機 種	高圧真空遮断器 VF-8D/13D 形
	更新用高圧真空遮断器 VF-8DBS/13DBS 形

高圧真空遮断器 VF-8D/13D/8DBS/13DBS 形 VCB 一次ジャンクション板厚変更について

発行 日付	2011 年 9 月	件名	高圧真空遮断器 VF-8D/13D 形 VCB の 一次ジャンクション板厚変更について	三菱電機(株)受配電システム製作所 (担当)機器営業課 (TEL)0877-24-2075 〒763-8516 香川県丸亀市蓬萊町 8 番地
----------	------------	----	--	--

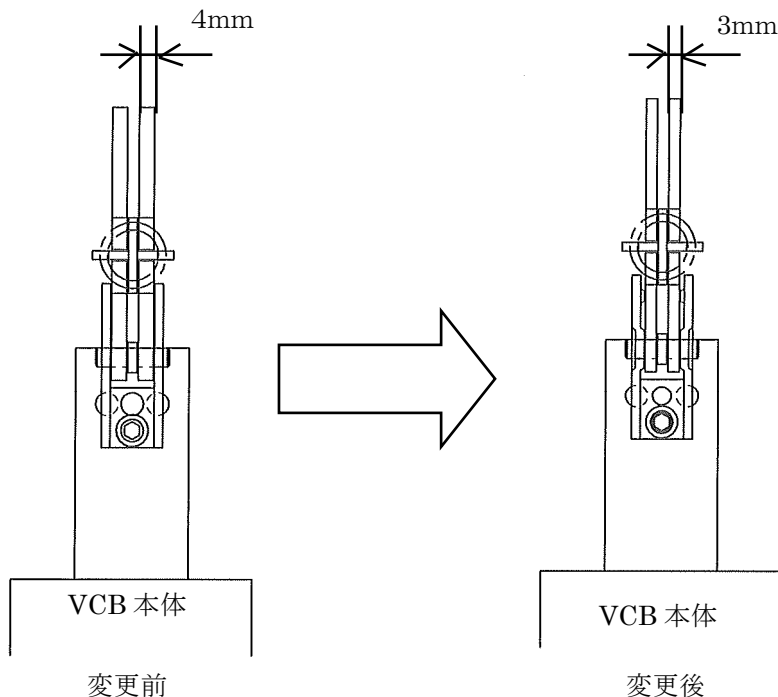
VCB 本体の一次ジャンクション(接触子)の板厚を 4mm⇒3mm に変更しました。

2011 年 10 月より適用いたします。(在庫の関係で適用開始時期が前後する場合があります)

なお,従来品とは互換性があります。
